泊発電所3号炉 防潮堤天端高さ等の設計方針の変更に伴う 各条文影響について

令和6年2月16日
北海道電力株式会社

変更前

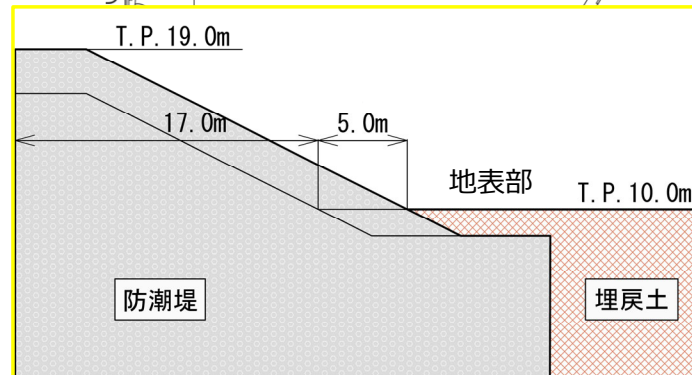
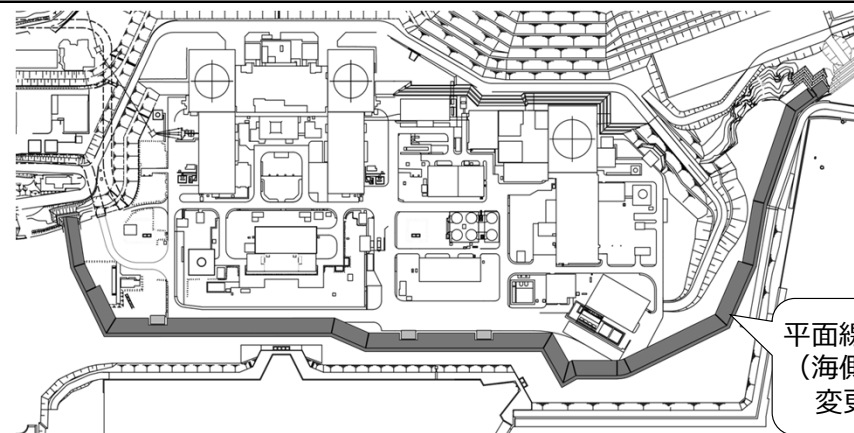
- ① 防潮堤天端高さをT.P.16.5mからT.P.19.0mに変更する。
- ② 天端高さの変更に伴い、防潮堤天端から山側方向に傾斜部の幅を5.0m拡幅する。

図1 地中埋設構造物等と埋戻部の境界部の段差評価箇所

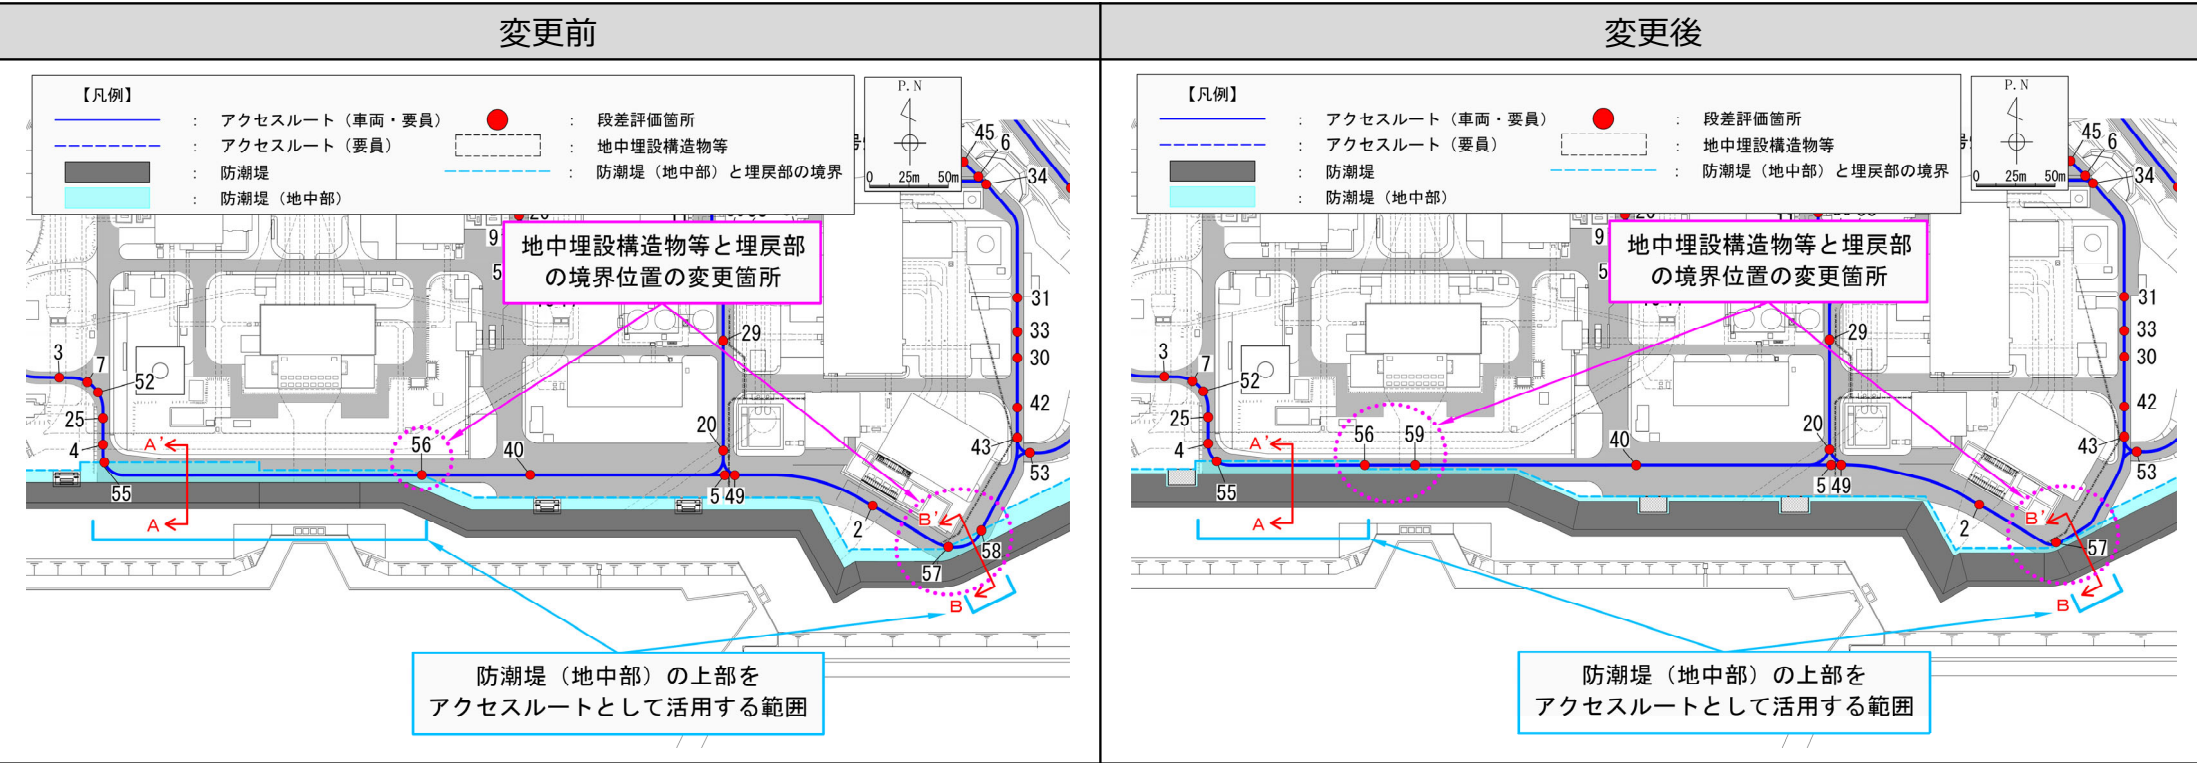
- 防潮堤傾斜部の拡幅に伴い、防潮堤付近のアクセスルートの位置を山側に寄せる (A-A'断面)、又は防潮堤と埋戻部との境界に段差緩和対策を行う (B-B'断面) ことで、可搬型設備の通行に必要となる道路幅4.0mを確保できることを確認した。(図1及び図2参照)
- また、防潮堤 (地中部) の上部をアクセスルートとして活用する範囲及び地中埋設構造物等と埋戻部の境界位置が変更となるが、通行に支障となる段差の発生が想定される箇所はあらかじめ段差緩和対策を行うことから、可搬型設備の通行性に影響はない。
- 防潮堤高さ等の設計変更後のアクセスルートに対する地震による影響の評価結果については、第●回審査会合 (令和6年●月●日) にてご説明。

図3 防潮堤を越える箇所における可搬型ホース (300A) の吊り上げ作業

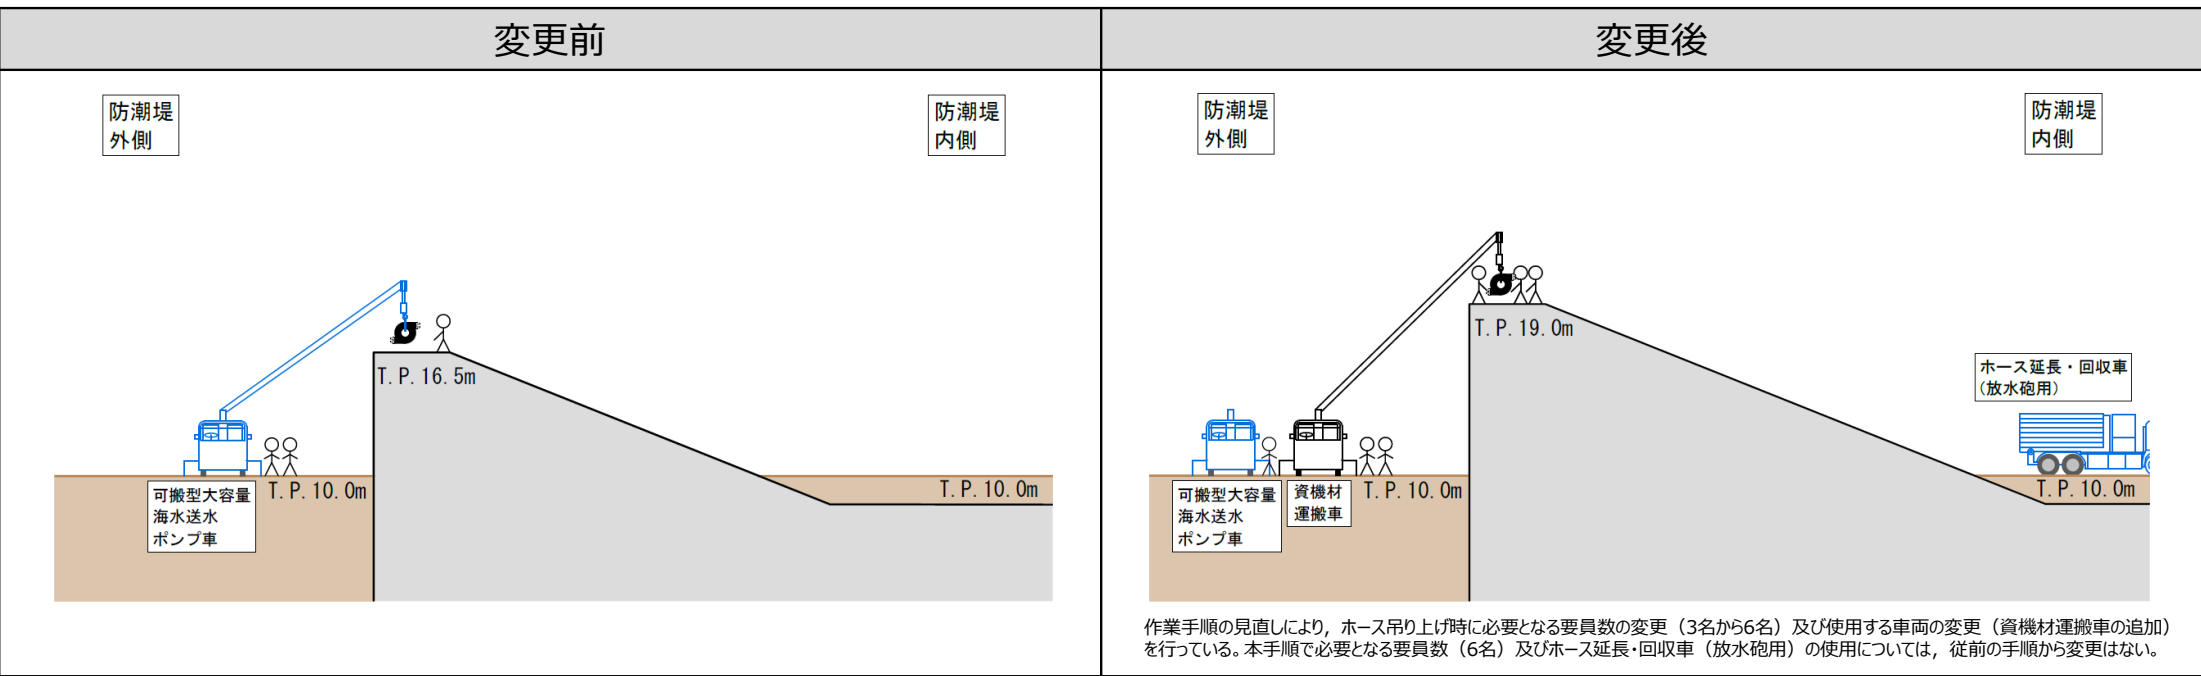
- 防潮堤を越える箇所における可搬型ホース (300A) の敷設作業 (自主手順) について、防潮堤高さの設計変更に伴い、可搬型大容量海水送水ポンプ車付属のクレーンを用いて可搬型ホース (300A) を防潮堤天端へ吊り上げる作業が不成立となった。
- そのため、資機材運搬車を発電所構内に配備し、資機材運搬車付属のクレーンを用いて可搬型ホース (300A) を防潮堤天端へ吊り上げる作業に変更する。
- なお、防潮堤を越える箇所における可搬型ホース (150A) の敷設作業 (自主手順) については、人力で可搬型ホース (150A) を敷設することから変更はない。

図5 モニタリングポスト7から3号炉の原子炉方向を見たときの
新設防潮堤との位置関係

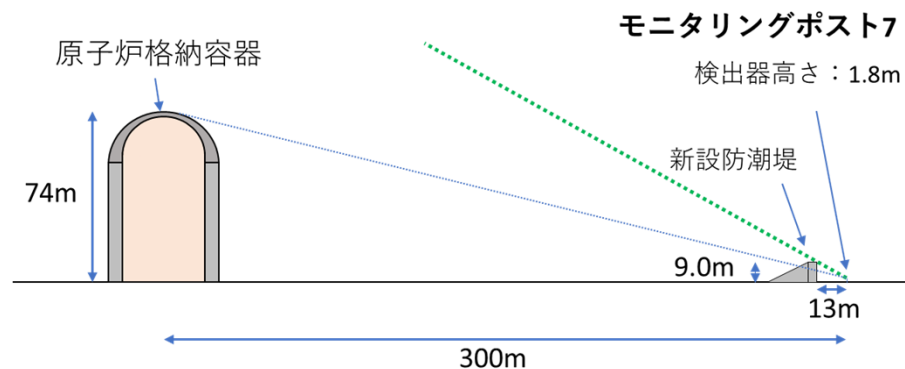
- 新設防潮堤高さを敷地面から9.0m (天端高さT.P.19.0m) に嵩上げすることで、防潮堤の外側に設置しているモニタリングポスト7の位置における、事故時のクラウドシャイン線及び直接線・スカイシャイン線の観測への影響について再確認が必要となった。
- 再確認の結果、いずれも観測への影響は小さく事故時の計測が可能であることを確認した。
- 上記より、測定への影響は小さいことを確認した上で、改めて設置許可基準規則への適合性をまとめ資料にて整理した。

図6 クラウドシャイン線の観測への影響確認

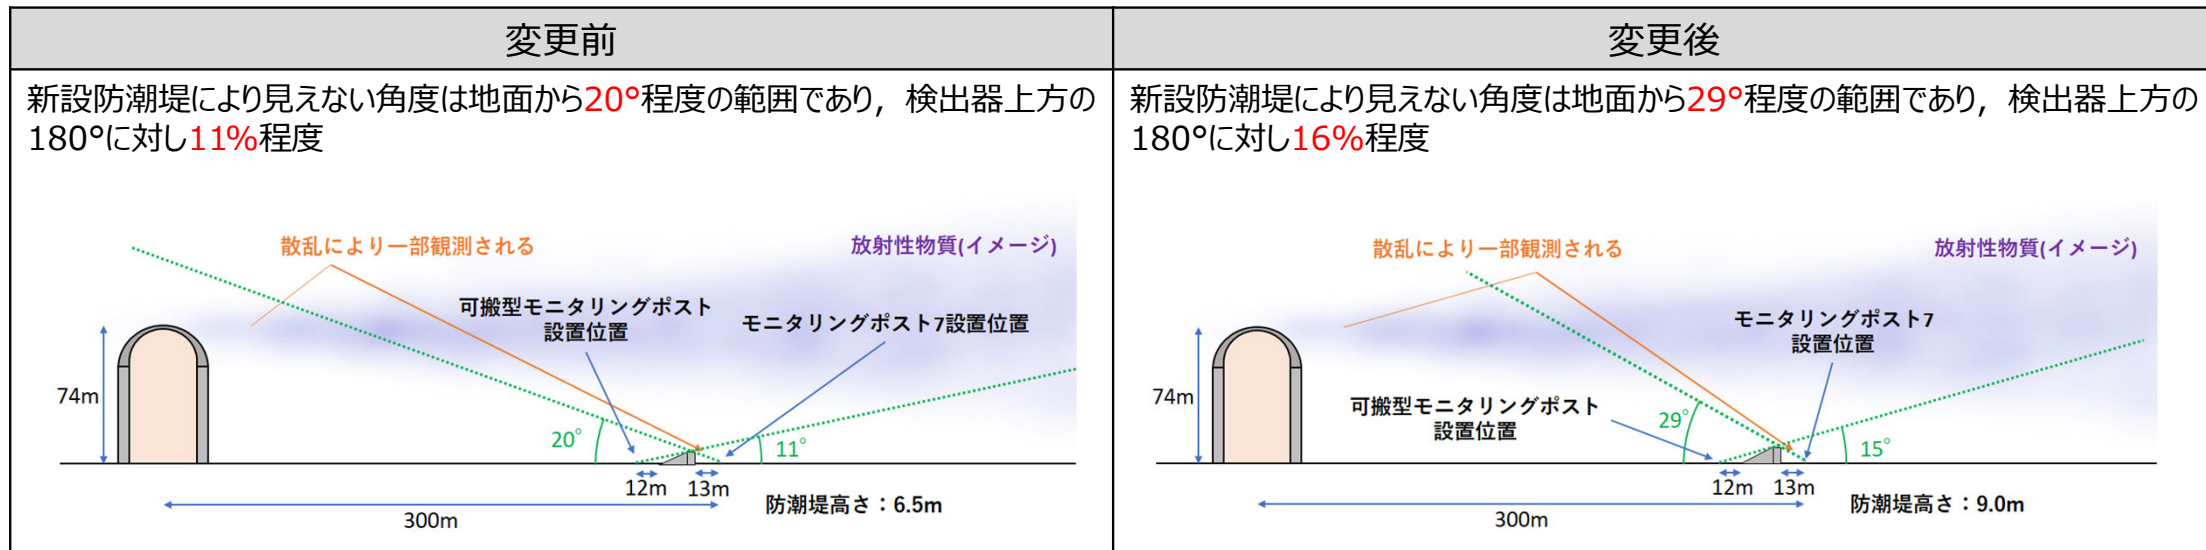
クラウドシャイン線に対しては新設防潮堤により見えない角度が11%程度から16%程度に増加するが、変更後においても線量への寄与が支配的な直上の放射性物質は影響を受けないことから、感度が1/10以上であることに変更がないことを確認した。

図7 直接線・スカイシャイン線の観測への影響確認

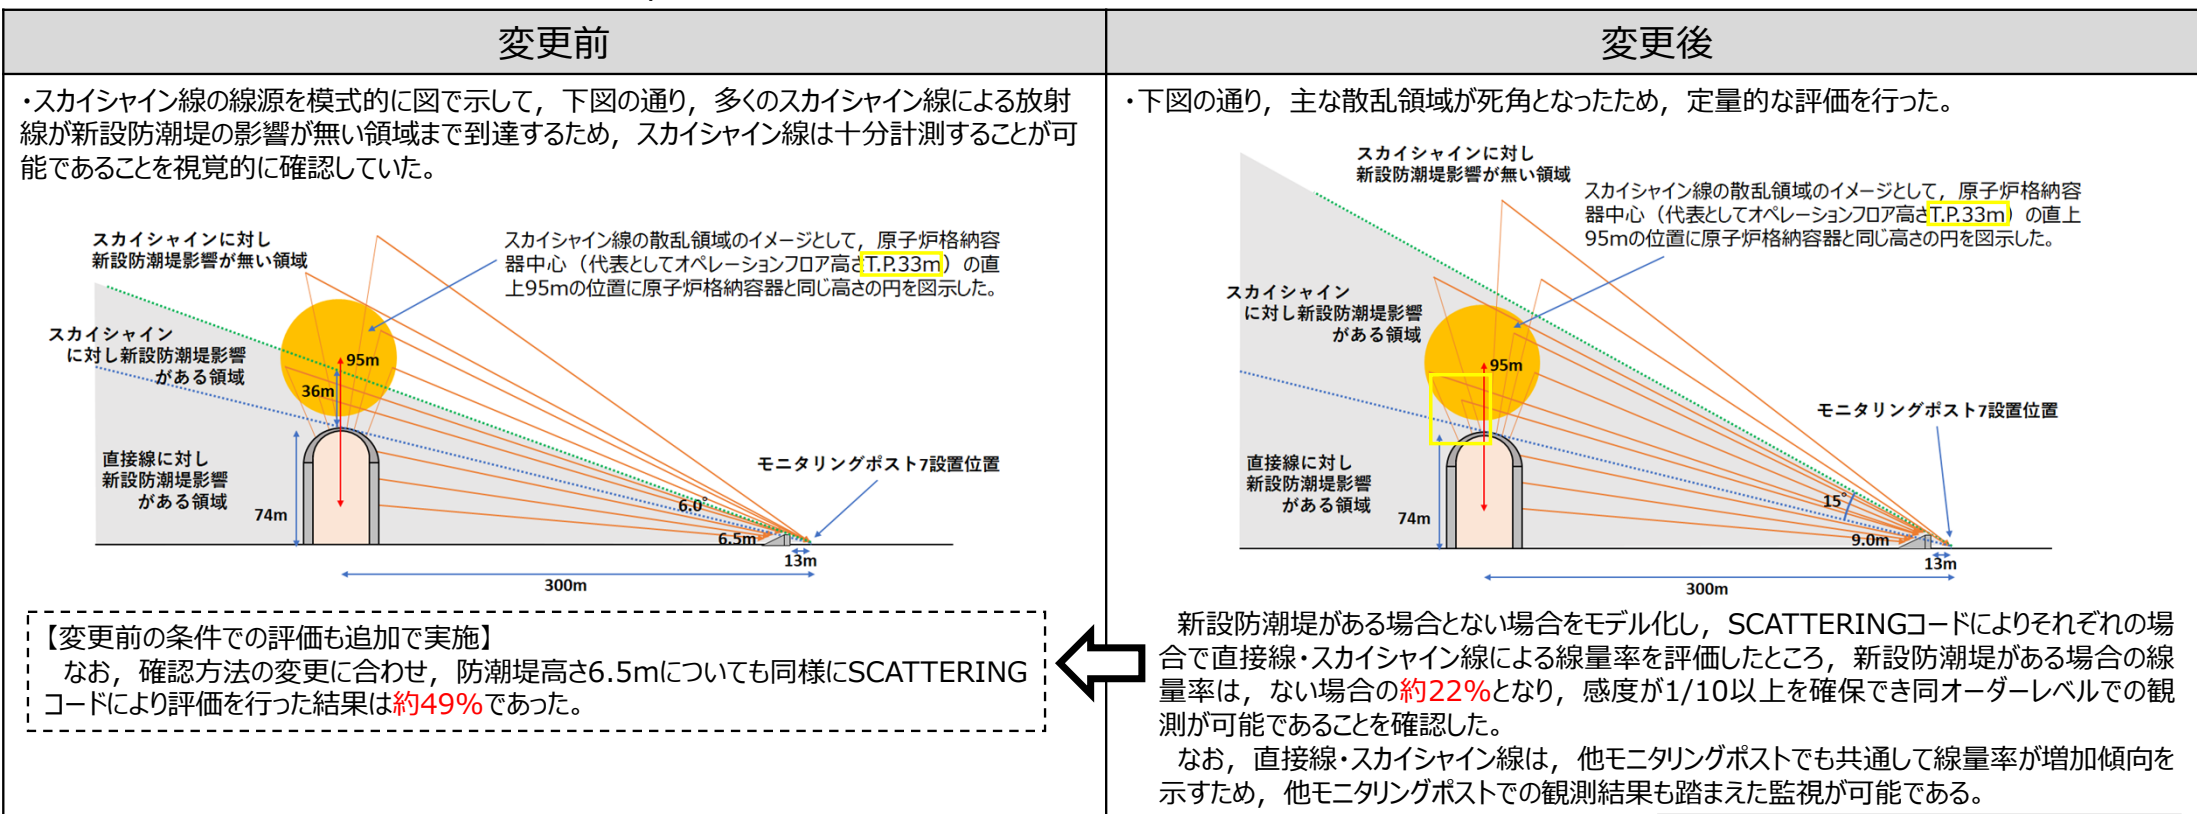
直接線・スカイシャイン線に対してはスカイシャイン線の主な散乱領域が死角になるため、影響の確認方法を視覚的な確認から SCATTERINGコードを用いた定量的な測定感度の評価に変更した。

これにより防潮堤高さ変更後も感度が1/10以上であることに変更がないことを確認した。
